東海第二発電所

防潮堤（鋼製防護壁）において 確認された事象と対応について

2024年5月27日
日本原子力発電株式会社
東海事業本部

〈参考〉③材料仕様や施工上の性能向上対策

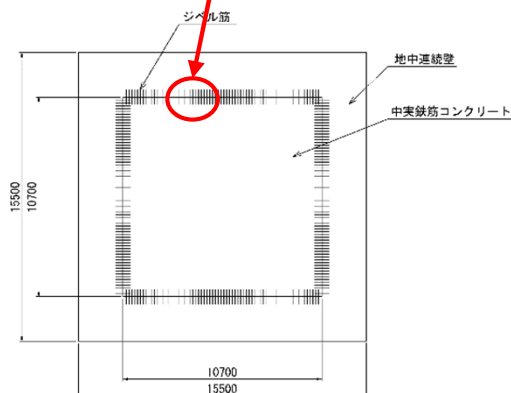
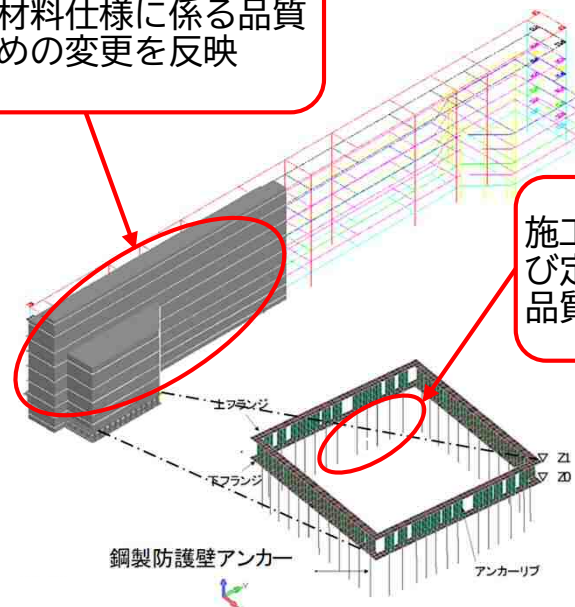
地中連続壁部の不具合事象を考慮した設計変更箇所に加え、既工事計画の認可後、施工設計段階に検討していた以下の防潮堤（鋼製防護壁）の各部位における品質向上対策について、今回の不具合事象に伴う設計変更に合わせて取り入れる。

- 下部工（ジベル鉄筋）の配置や本数、材料仕様の見直し【設置作業上の安全性確保を考慮した施工品質の向上】
- 上部工（鋼製防護壁）の板厚や材料仕様の見直し【工場製作時の高強度の材料仕様範囲の拡大（溶接個所の低減）による施工品質の向上】
- 接合部（アンカーボルト）の配置や本数の見直し【施工品質の向上】

施工設計時のジベル鉄筋の配置、本数、材料仕様に係る品質向上のための変更を反映

施工設計時の鋼製材料の一部板厚及び材料仕様に係る品質向上のための変更を反映

施工設計時のアンカーボルト及び定着鉄筋の配置、本数に係る品質向上のための変更を反映

施工設計時の品質向上箇所を反映した設計変更

5. 対策方針（南基礎，北基礎）

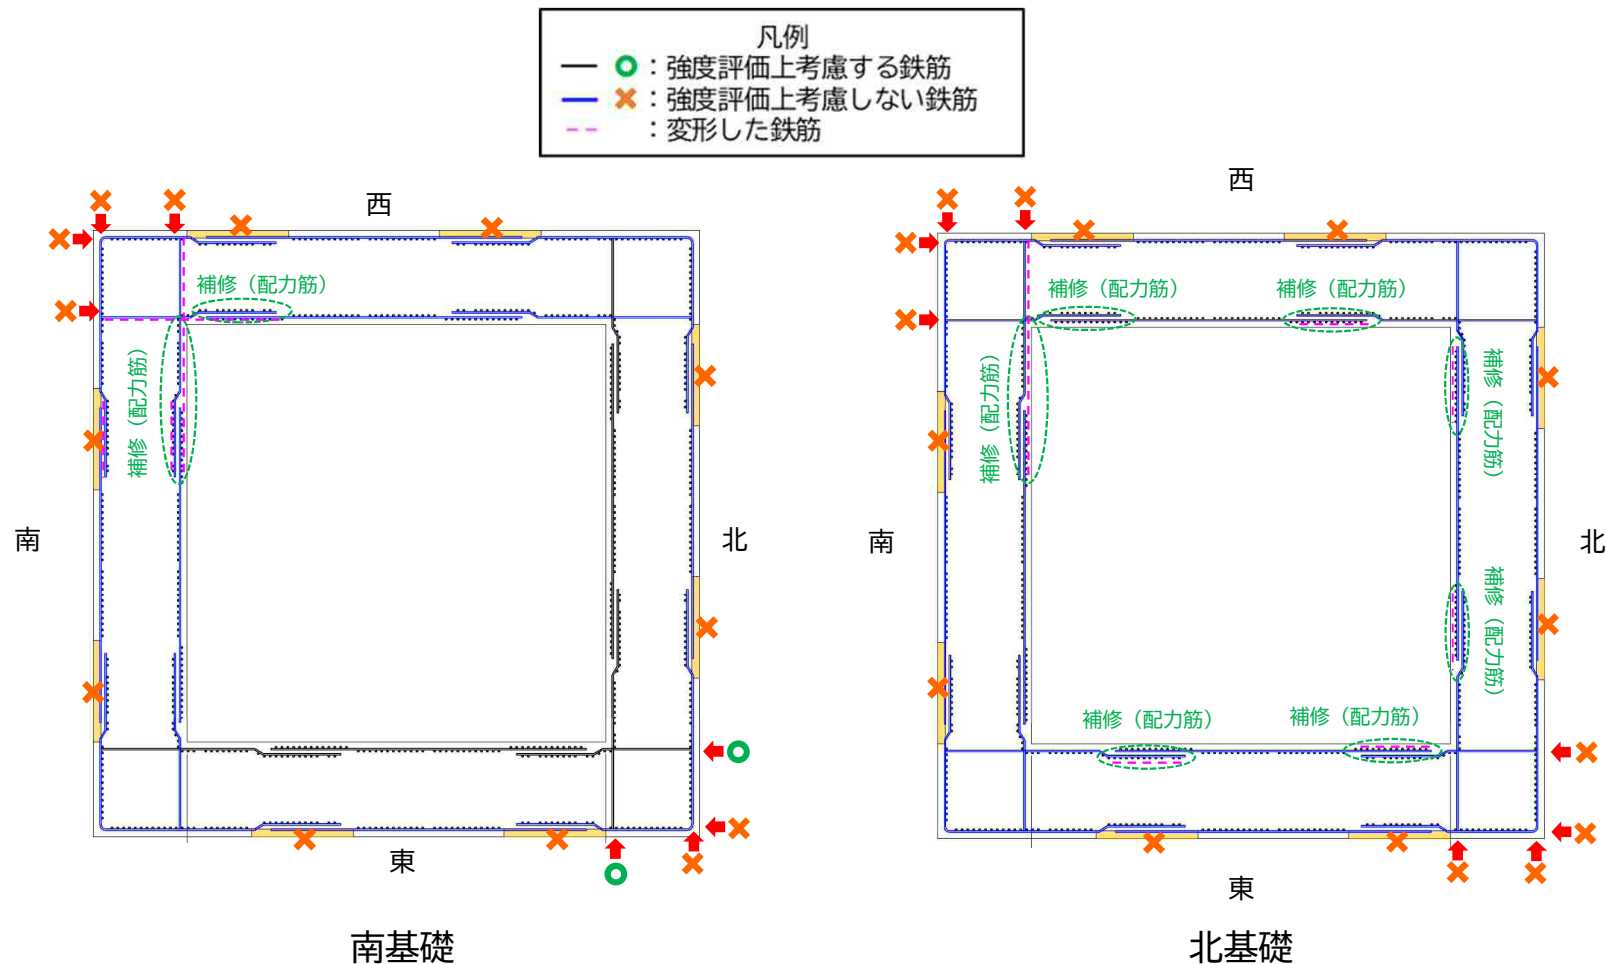
- 構造計算においては，地山側の全ての剛結継手部区間にコンクリートの未充填部（調査結果に保守性を持たせ，厚さ20cmの欠損を地中連続壁部の天端から下端に一律に設定）を想定したことから，この未充填部の鉛直鉄筋と地山側の全ての水平鉄筋（せん断補強筋）は構造強度として考慮しない。
- また，中実部側で変形等を確認した鉄筋は補修しても，構造強度（せん断補強筋）としては考慮しない。
